CONSELHO MUNICIPAL DE SAÚDE DE JI-PARANÁ – RO

RESOLUÇÃO n. 0013/2024/CMS-JP/RO
Ji-Paraná-RO, 19 de fevereiro de 2024.

Dispõe sobre Relatórios referente ao relatório emitido pela Comissão de Construção e Reforma, referente a Construção da UBS – Unidade Básica de Saúde Green Park, dá outras providências.

**RELATÓRIO DA COMISSÃO DE CONSTRUÇÃO E REFORMA DO
CONSELHO MUNICIPAL DE SAÚDE DE JI-PARANÁ**

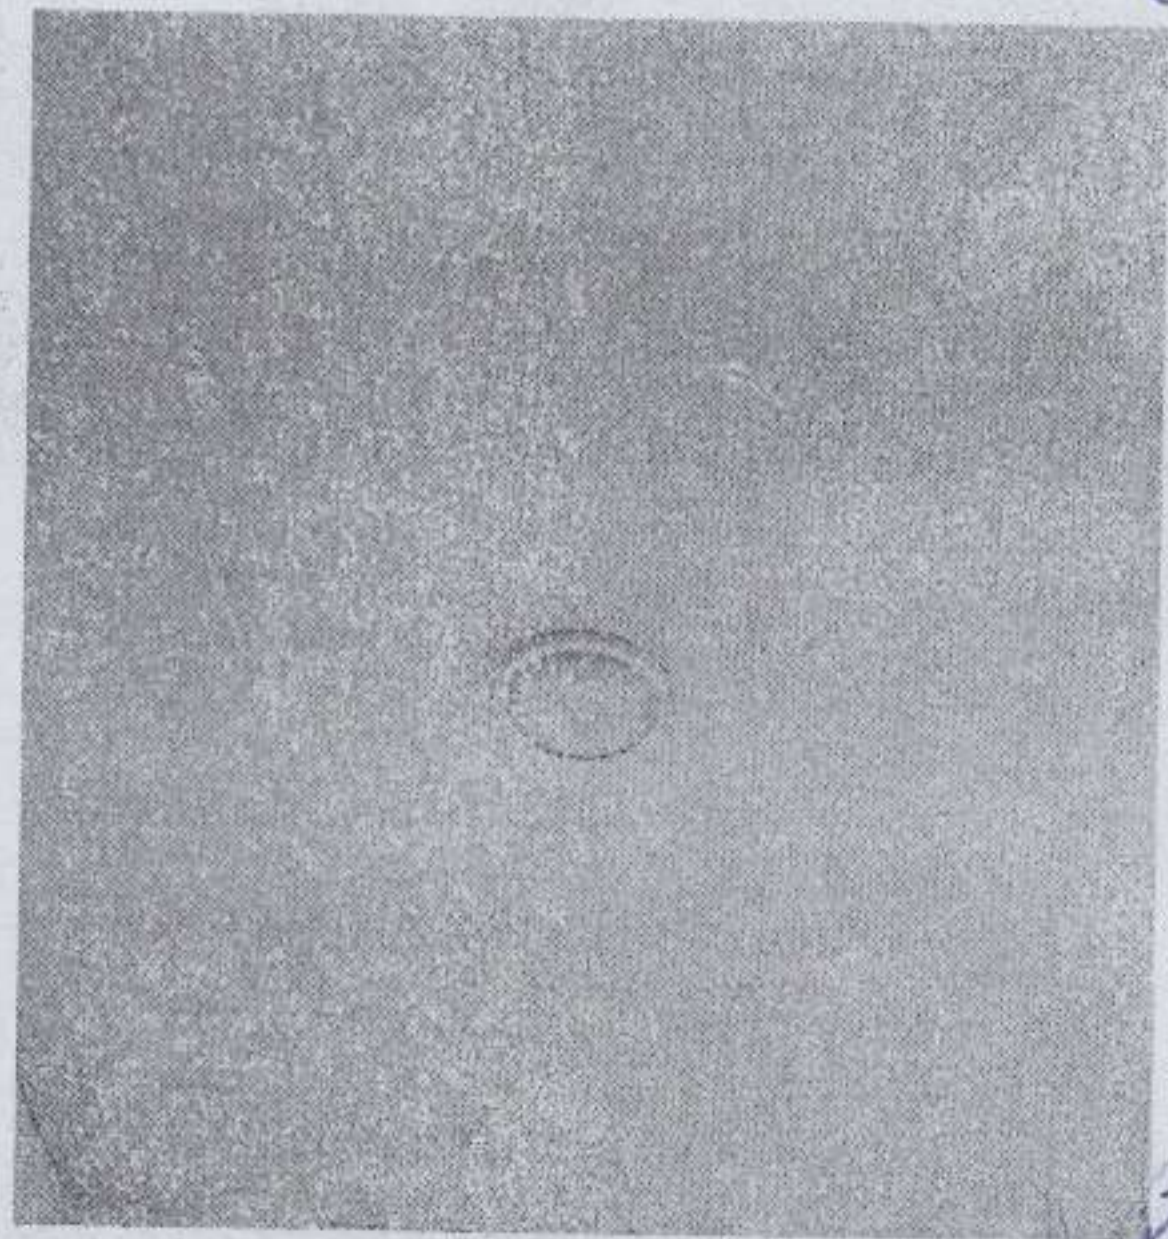
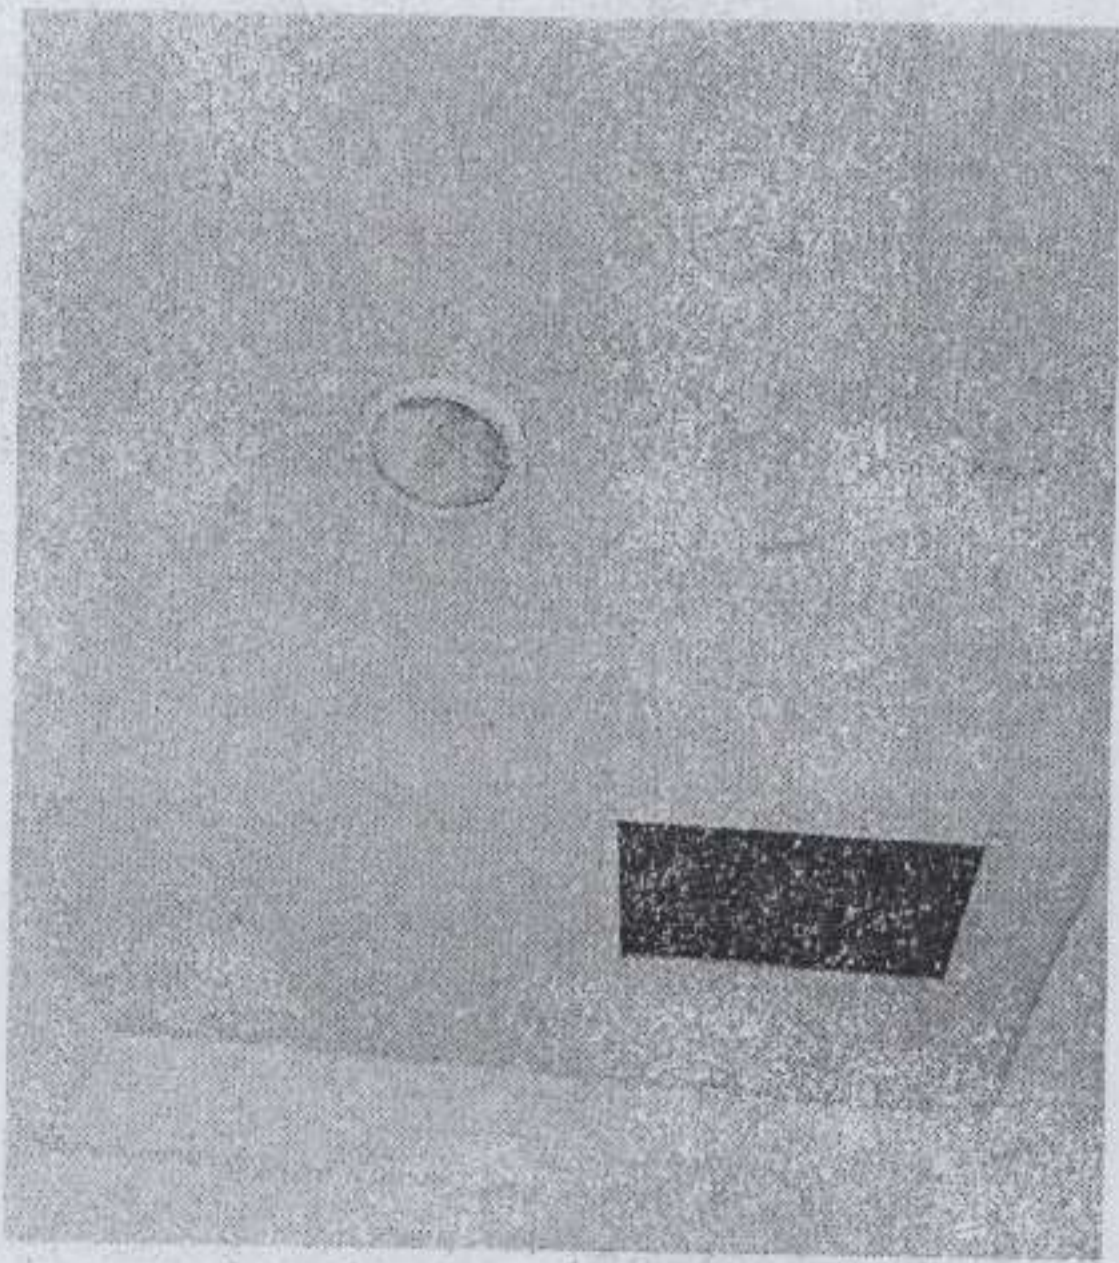
18 - Sinais de goteiras, portal sem acabamento.

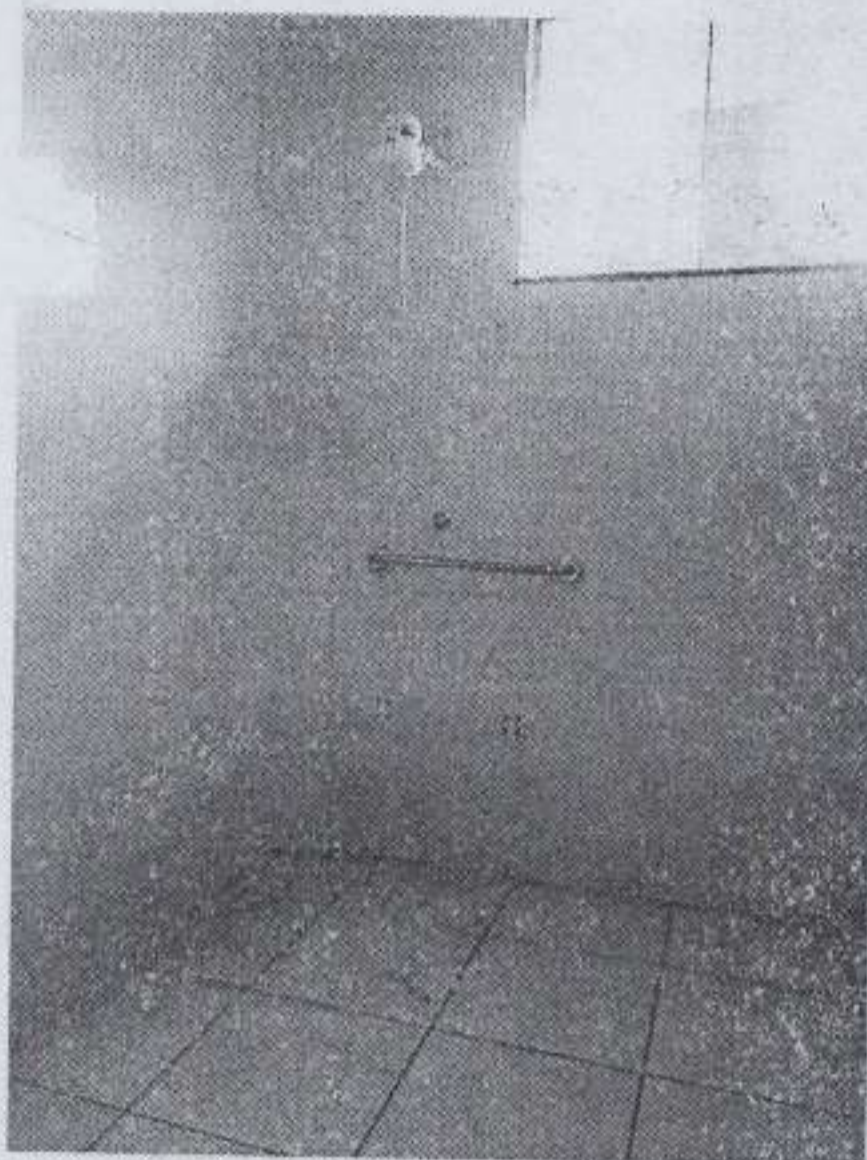
19 - Duas luminárias danificadas pelo excesso de água da chuva, foi identificado que várias telhas estão danificadas causando vazamento de água.

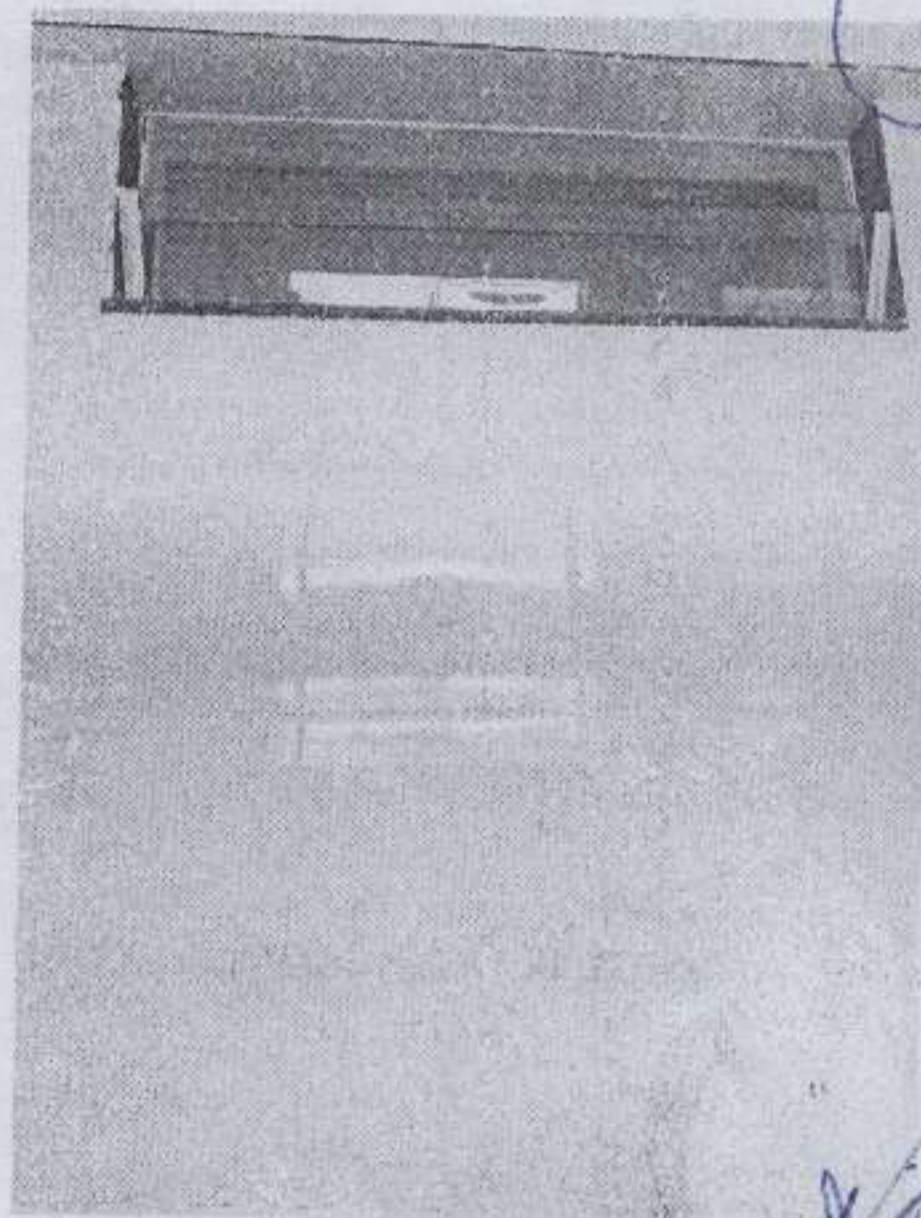
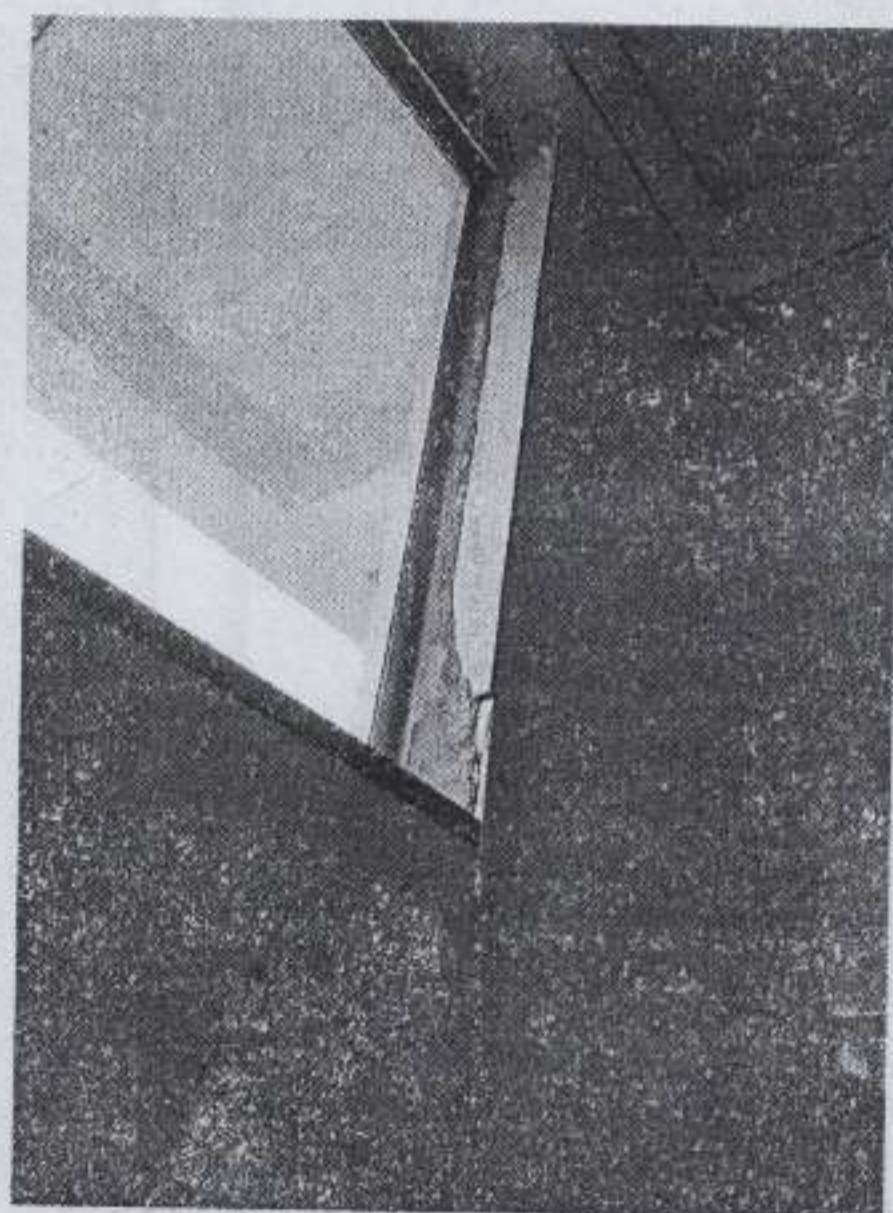
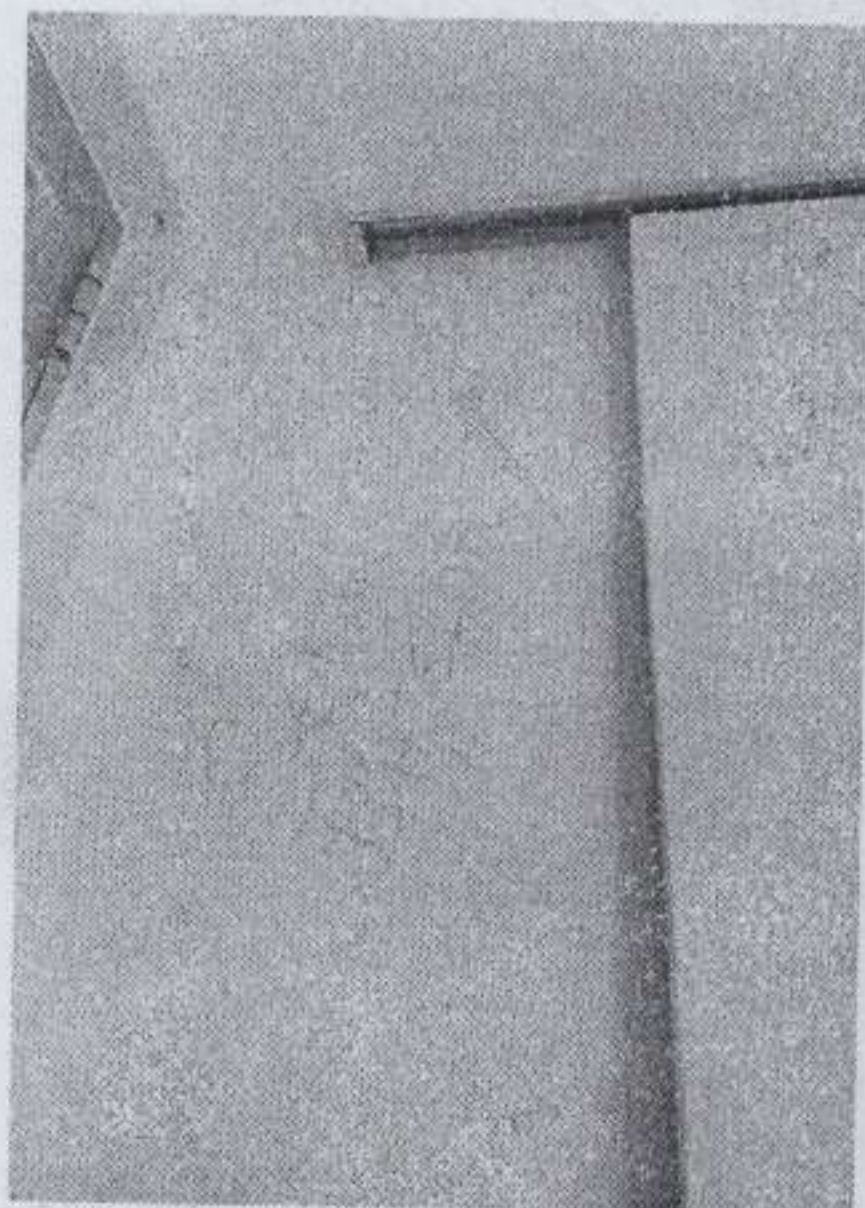
20 – Ausência de acento para banho de aspersão o mesmo foi identificado na visita anterior.
